INFORME DE VISITA DE CONTROL
N° 024-2022-OCI/0396-SVC

VISITA DE CONTROL
MUNICIPALIDAD DISTRITAL DE ASCENSIÓN
ASCENSIÓN - HUANCVELICA - HUANCVELICA

**EJECUCIÓN DE LA OBRA: “CREACIÓN DE SISTEMA DE
EVACUACIÓN DE AGUAS PLUVIALES DE LA ZONA
URBANA MARGINAL DE QUINTANILLA PAMPA DEL
DISTRITO DE ASCENSIÓN – HUANCVELICA –
HUANCVELICA”**

Imagen 1
Puntos críticos con falta de seguridad del proyecto y señalética

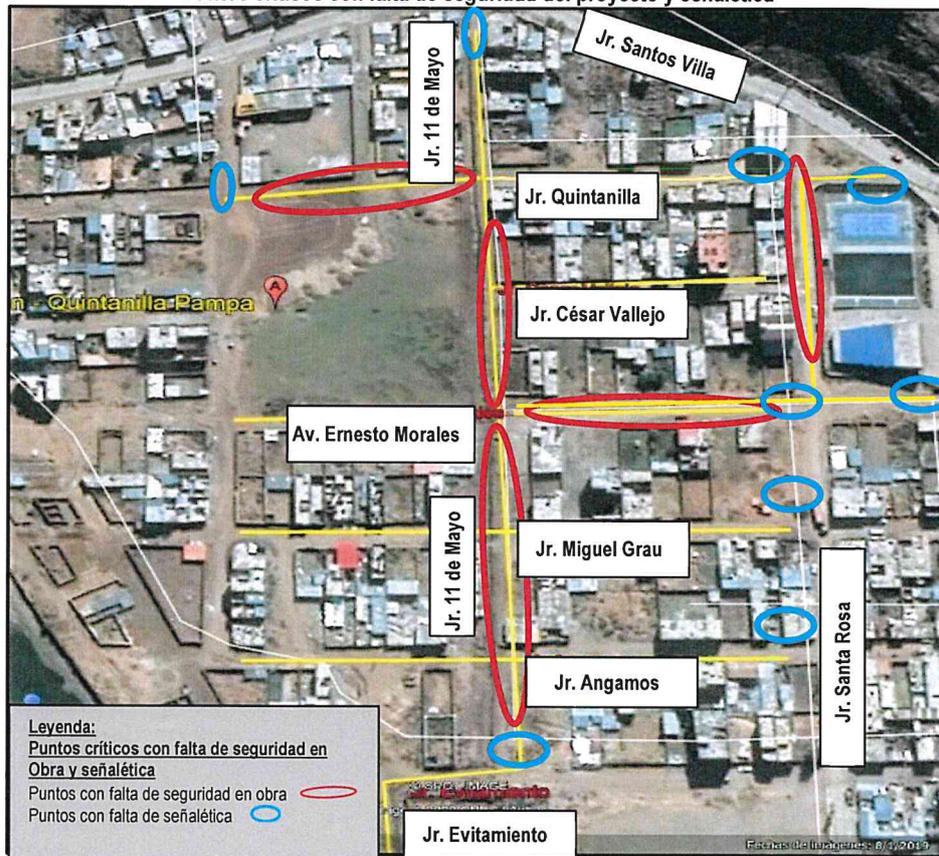
De la visita de inspección física realizada a la Obra el 5 de octubre de 2022¹, se advierte que las medidas de seguridad y la señalización no son las adecuadas, debido a que las cintas y mallas de seguridad de los interceptores, colector principal (Jr. 11 de Mayo) y los colectores secundarios, (Jr. Santos Villa, Jr. Santa Rosa y Av. Ernesto Morales) se encuentran deterioradas y no se tiene la señalética de advertencia en los puntos de ingreso de la Obra; además, se cuenta con terminaciones expuestas de los aceros corrugados en el alcantarillado pluvial, el mismo que no cuenta con tapas de concreto en el Jr. Ernesto Morales, conforme se muestra a continuación:

Galería de imagen n.º 10

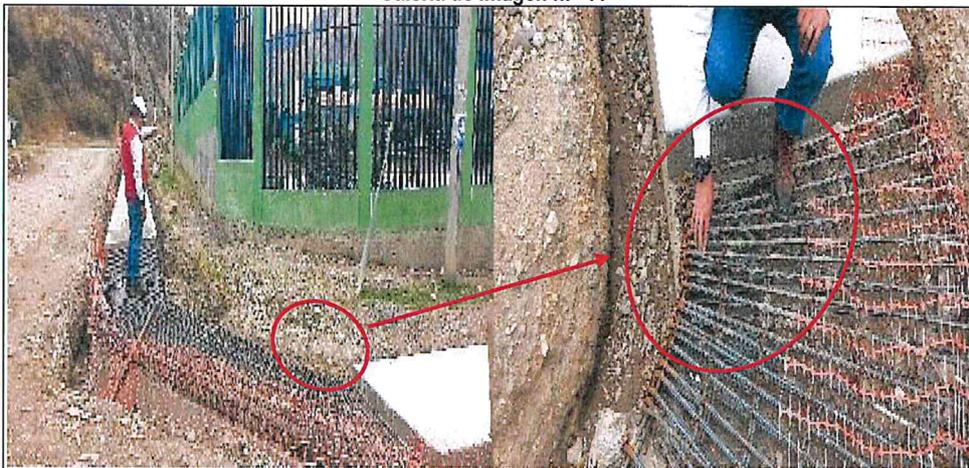
Aceros expuestos en losa del colector secundario con presencia de óxido en el Jr. Santa Rosa.

Aceros expuestos en losa del colector secundario con presencia de óxido en el Jr. Santa Rosa.

Panel de imagen 1

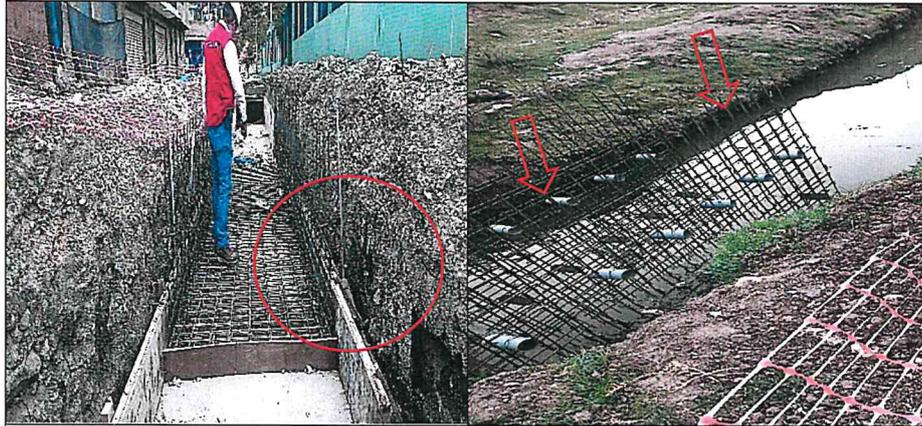
- a) Se verifico que las medidas de seguridad y la señalización no son las adecuadas, debido a que las cintas de seguridad de los interceptores, colector principal (Jr. 11 de Mayo) y los colectores secundarios, (Jr. Santos Villa, Jr. Santa Rosa y Av. Ernesto Morales), se encuentran deterioradas, y existen terminaciones expuestas de los aceros corrugados del canal pluvial, no se tiene la señalética de advertencia en los puntos de ingreso de la Obra tal como se muestra a continuación.

Interceptor ubicado en el Jr. Santos Villa y Jr. 11 de Mayo sin señalética y con mayas de seguridad

Interceptor ubicado en el Jr. Santos Villa y Jr. Santa Rosa sin señalética y sin franjas de seguridad.

Alcantarilla de concreto con aceros expuestos y mayas de seguridad deterioradas en Jr. Santa Rosa | Empozamiento y aceros expuestos sin seguridad en el Jr. 11 de Mayo, colector principal

Panel de imagen 2

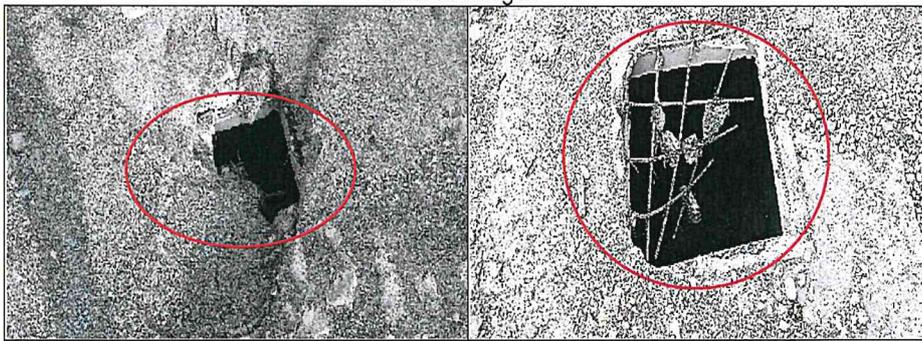
Tapa de inspección rota del colector principal en el Jr. 11 de Mayo. | Tapa de inspección rota del colector principal en el Jr. 11 de Mayo.

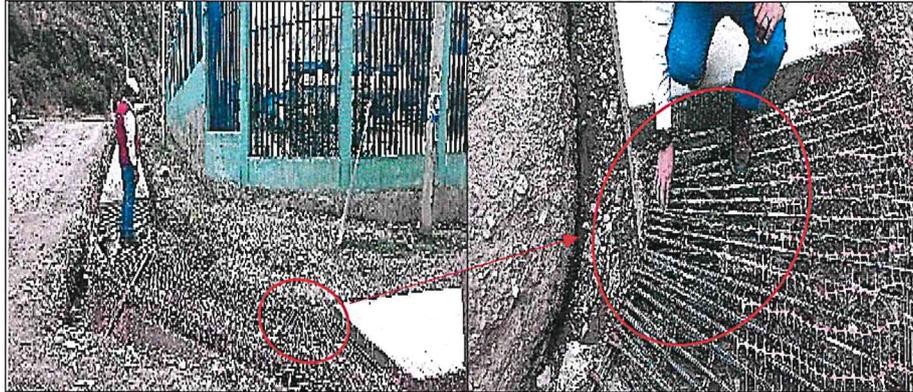
Aceros expuestos en losa del colector secundario con presencia de óxido en el Jr. Quintanilla

Aceros expuestos en losa del colector secundario con presencia de óxido en el Jr. Quintanilla
